设计修改/变更通知单

上海古璞装饰 设计有限公司	项目名称	温州洞头珑头湾旅游度假小镇项目一J-08-03地块酒店	图纸图号	FR-20/FR-B235 FR-B231/FR-B133 FR-15
	建设单位	温州金桥建设开发有限公司	第 1 页 ， 共 1 页	
			日期	2024年10月10日

对投标图纸做出调整，相应调整如下：

温州洞头珑头湾酒店 家具木材材质说明

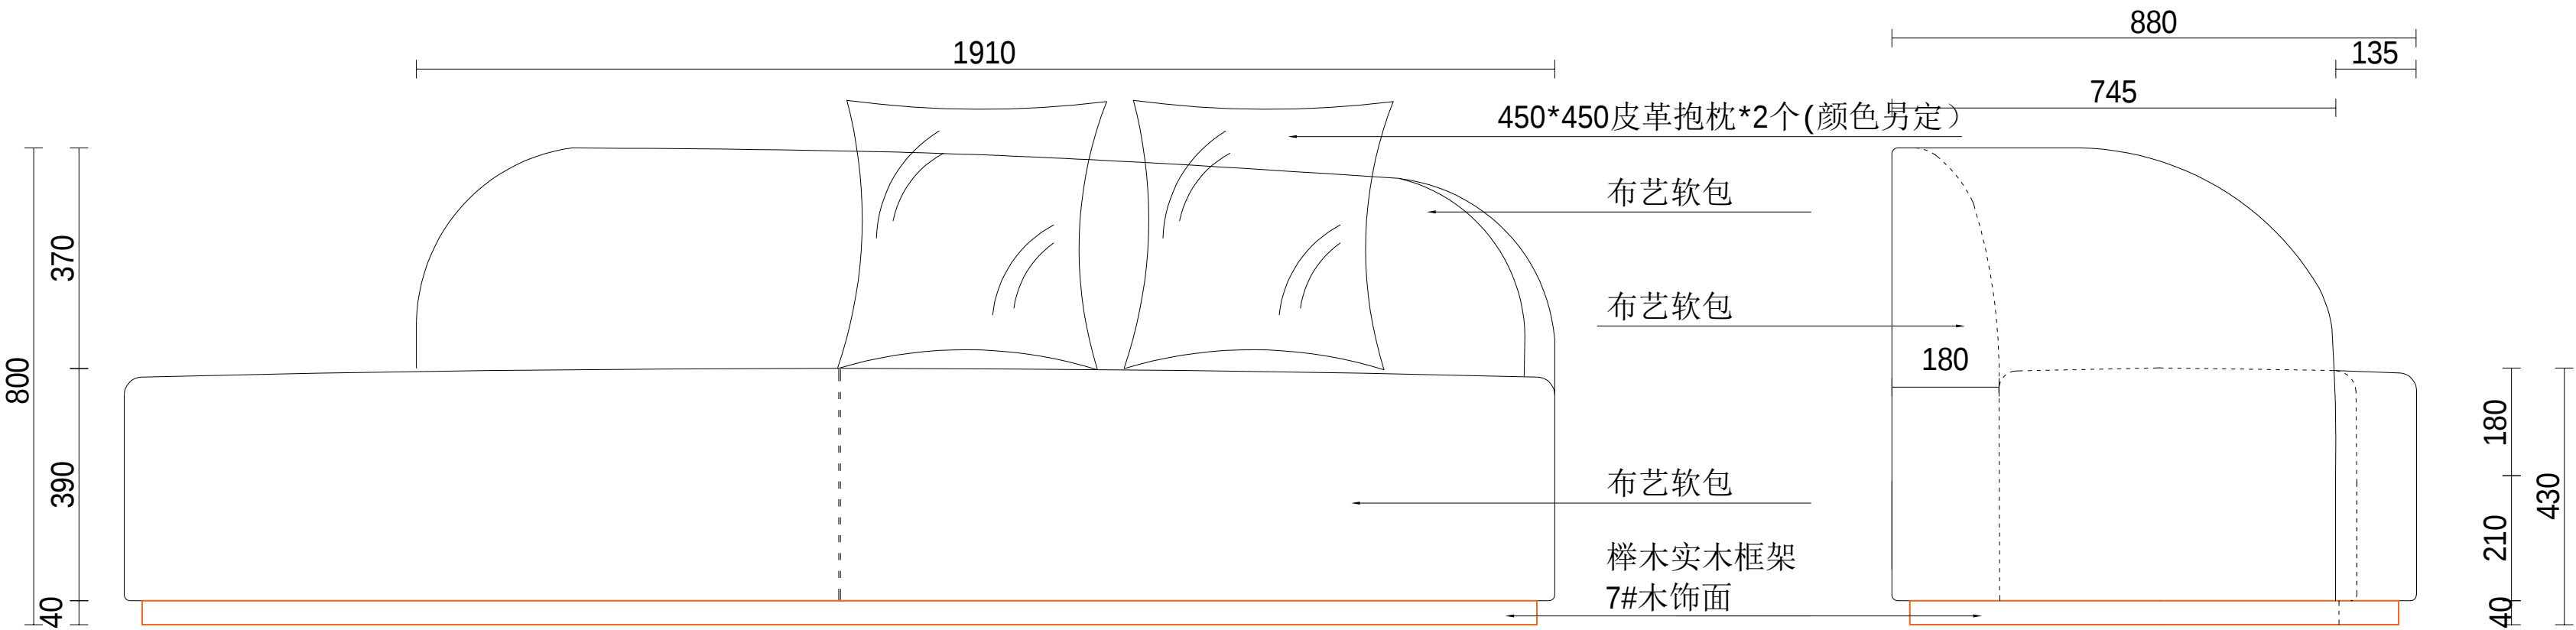
1、增加家具木材材质说明

- 1、家具图纸中7#、9#、10#色木饰面均采用60丝（0.6mm）、AAA级优质木皮
- 2、家具图纸中标注的实木框架部分均采用AA级实木材质
- 3、家具图纸中13#、17#、18#色为浑水封闭漆

产 品 名 称 PRODUCT NAME	编 号 SERIAL NUMBER
三人沙发	FR-20

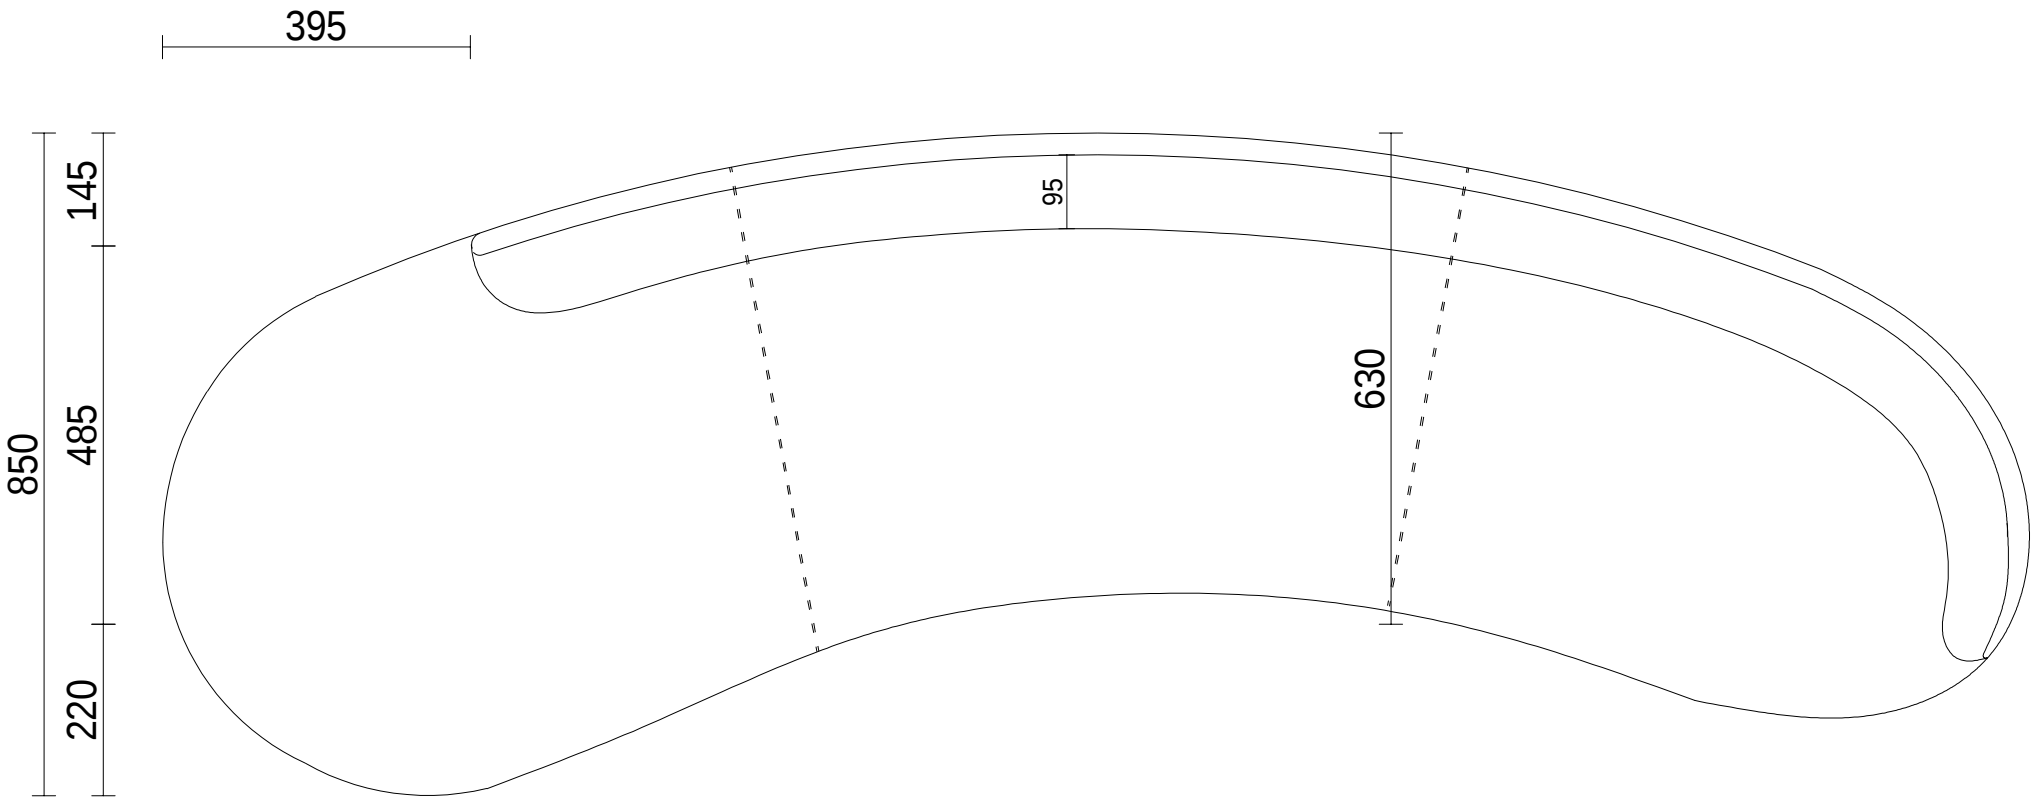
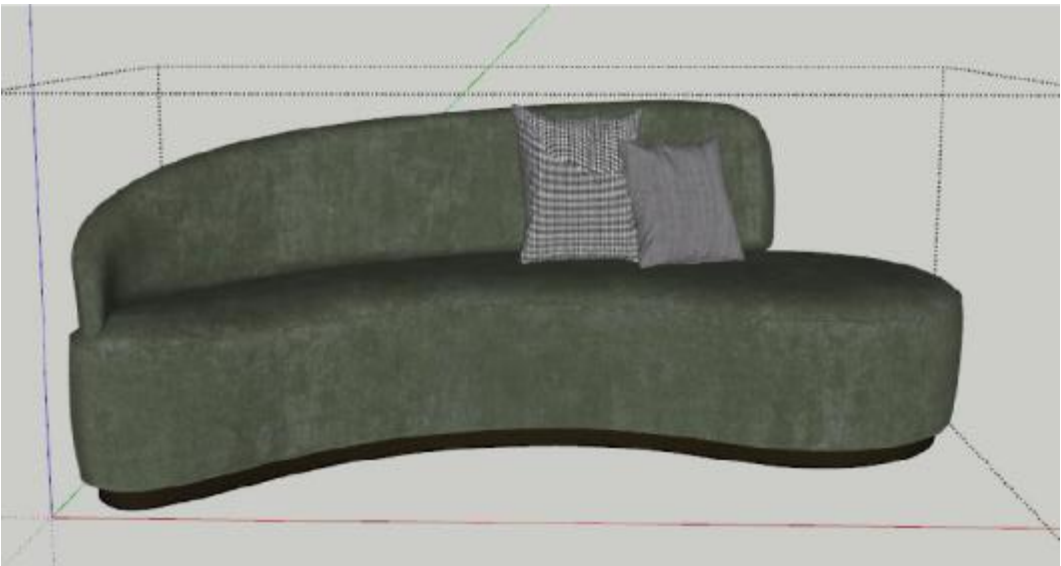
2、FR-20 走廊电梯厅三人沙发由超纤皮改为布艺（布艺型号：RJ-666-17）

面料型号:
RJ-666-17

产 品 名 称 PRODUCT NAME	编号 SERIAL NUMBER
大堂酒廊多人沙发	FR-1F14

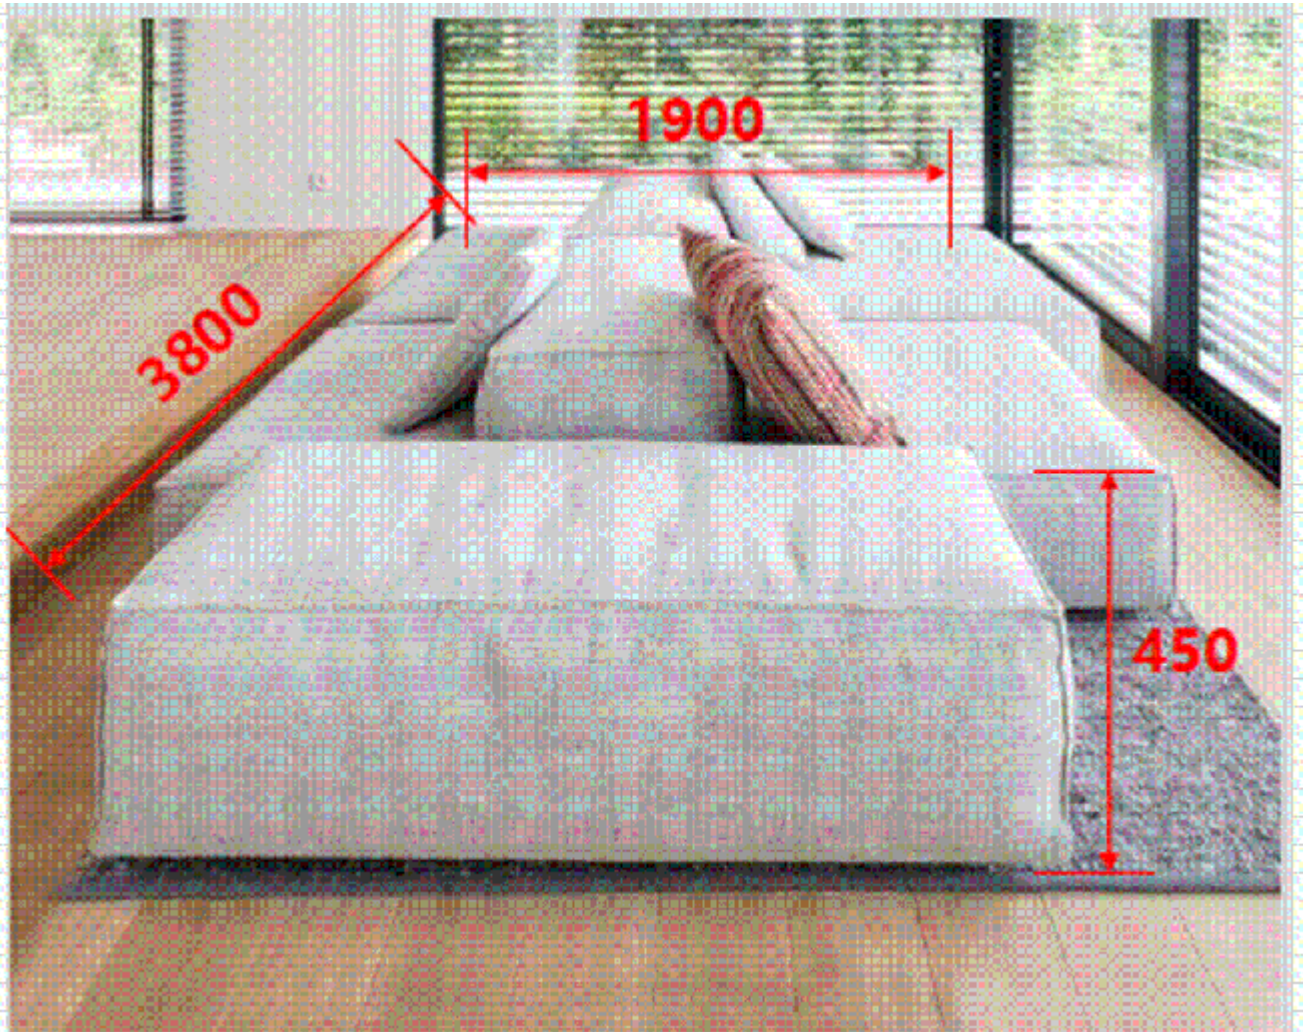
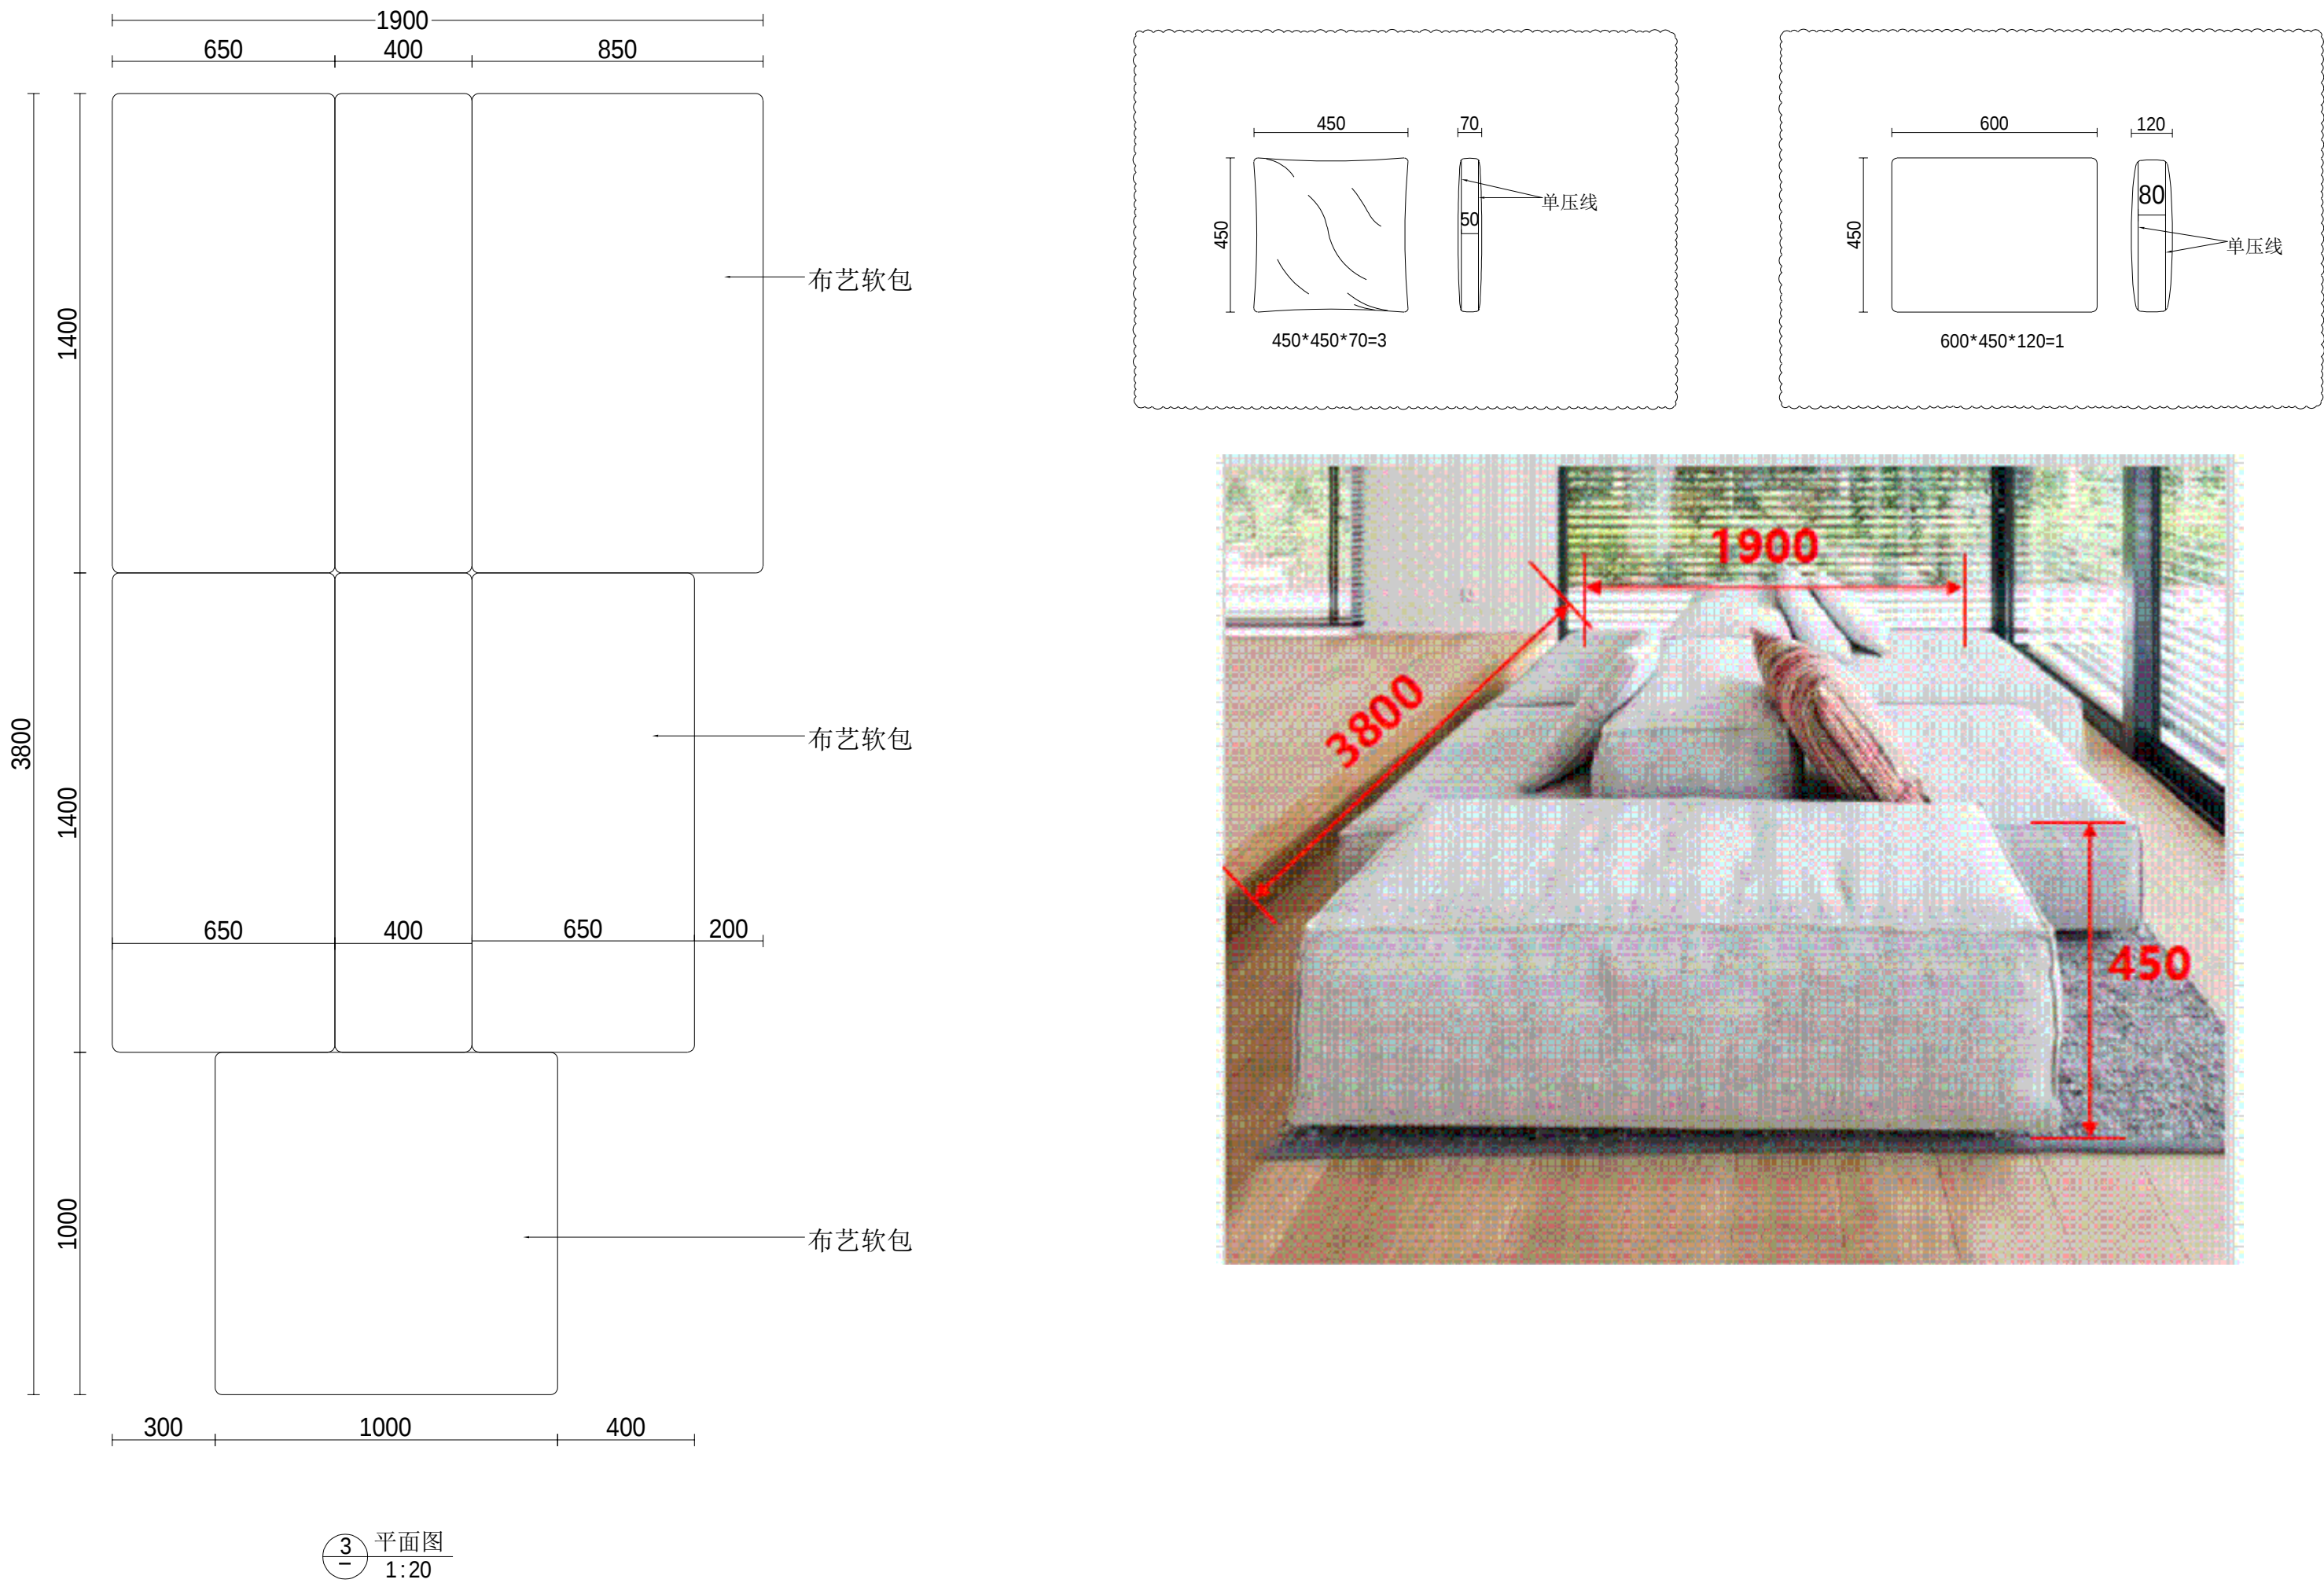
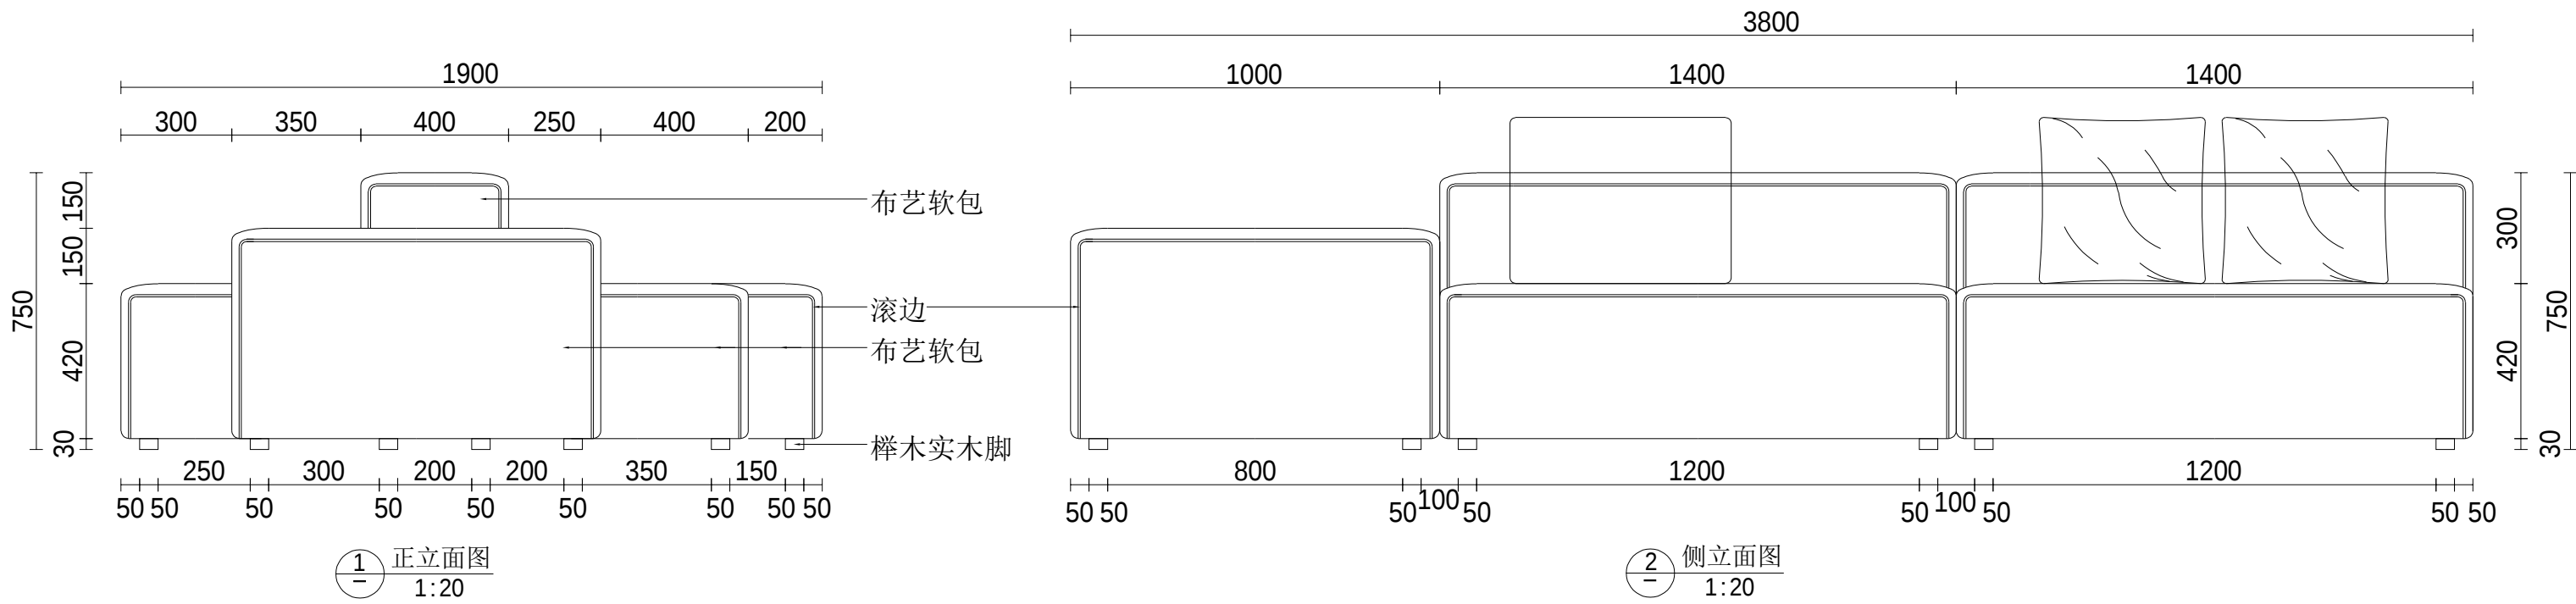
3、FR-1F14 大堂酒廊多人沙发面料型号由RJB813-17改为RJ-WZT058-50

面料型号：
RJ-WZT058-50
